# Mitwirkung

## Freiraumkonzept (FK) Stadt Bern

Dialog Nordquartier - AG Quartierentwicklung, 2. 5. 2017

Freiraumkonzept Stadt Bern, Bericht, ENTWURF zu Händen Ämtervernehmlassung, Stand 7. März 2017.

*Ausschnitt aus dem städtebaulichen Rahmenplan Klimaanpassung Karlsruhe, Varianten für Anpassungsmassnahmen*

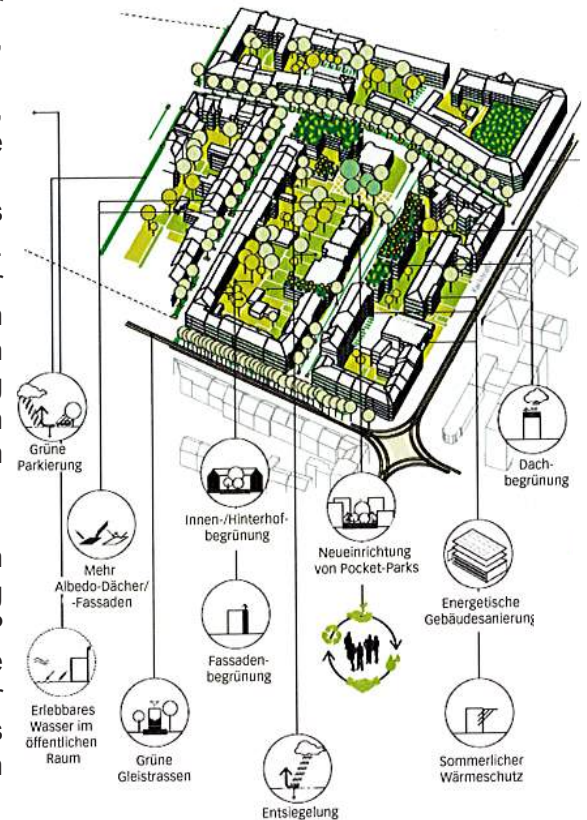
**Neue Ideen zur Kühlung im Sommer** durch Grünflächen und vor allem durch zusätzliche Bäume. Dachflächen von Neubauten müssen begrünt werden um die drohende Erwärmung in der Stadt abzufedern. (1 Baum ersetzt gem. Uni Neuenburg 5 Klimageräte)

Bild 6: Homepage [www.Wankdorfcity.ch](http://www.Wankdorfcity.ch), computeranimierte Grünflächen mit Bäumen

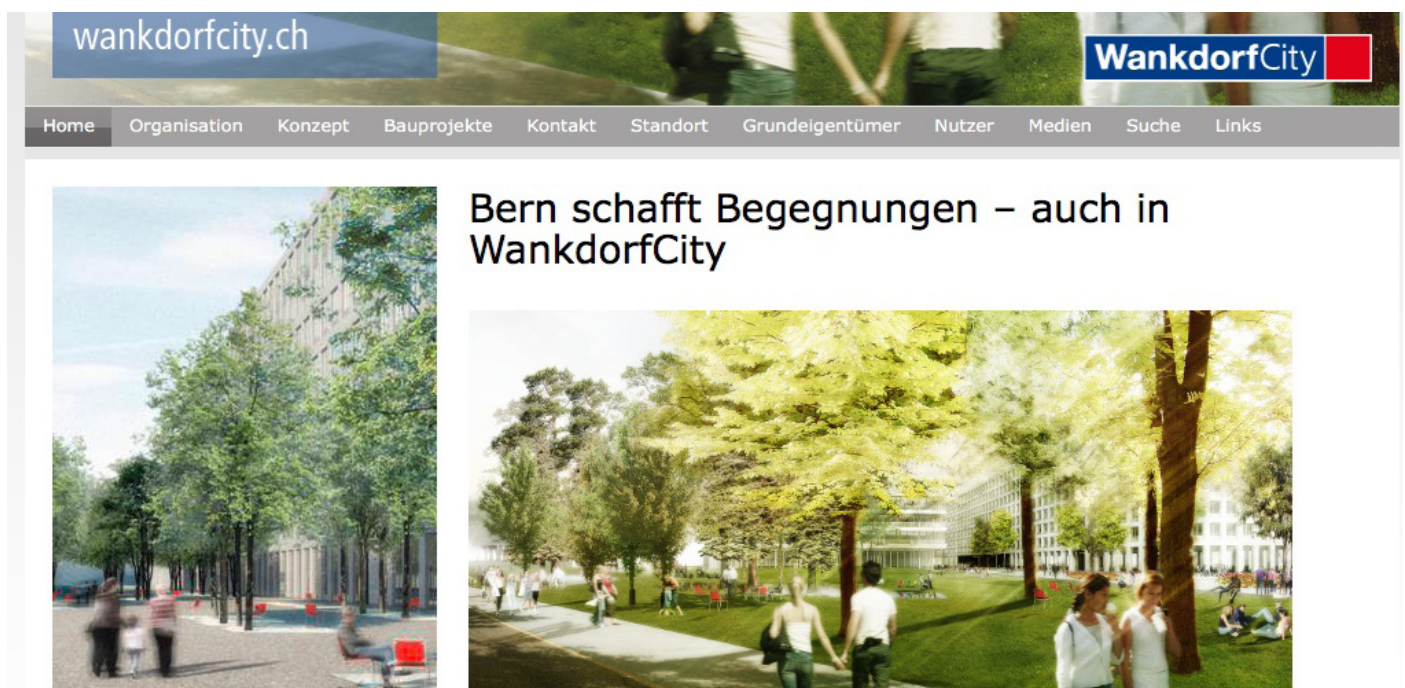
Infolge der Präsentation des Freiraumkonzeptes an unserer Vereinsversammlung vom 15. März 2017 wurde auch über die Umsetzung der **Aussenräume im Wankdorf City** gesprochen. Aus unserer Sicht stellt die mangelnde Bepflanzung eine verpasste Chance dar, diese verdichtete Bauweise mit beispielhaften Aussenräumen mit hoher Aufenthaltsqualität auszustatten. Stattdessen findet man in der Hauptachse einzelne kleine in die dominierenden Asphaltflächen ausgestanzte Kiesflächen, aus denen Bäume ragen. Das Verhältnis zwischen Kiesflächen und versiegelten Asphalt- und Betonflächen ist geschätzt bei etwa 1 zu 10. Wir finden, es wäre ein umgekehrtes Verhältnis anstrebenswert. Auf dem Hauptplatz, dem Rosa Wenger Platz, befindet sich eine runde Schale - natürlich aus Beton - gefüllt mit ruhendem Wasser. Die Schale steht verloren innerhalb einer riesigen Asphaltfläche. Man kann sich förmlich vorstellen, wie sehr der Asphalt sich im Sommer aufheizt. Nach Schattenbereichen oder Sitzmöglichkeiten sucht man vergebens.

Die Anwesenden Mitarbeiter vom Stadtplanungsamt haben uns versichert die Planung der Aussenräume ganz eng begleitet zu haben. Wir halten die Aussenraumgestaltung in diesem neu gebauten Quartier für gescheitert. Wir unterstellen: Es wird zuviel gedacht, zuviel geplant, man will zu sehr gefallen. Wir plädieren für weniger versiegelte Fläche, für mehr grüne Inseln und normale Parks mit Bäumen und allenfalls einem Kiosk mit WC-Anlage.
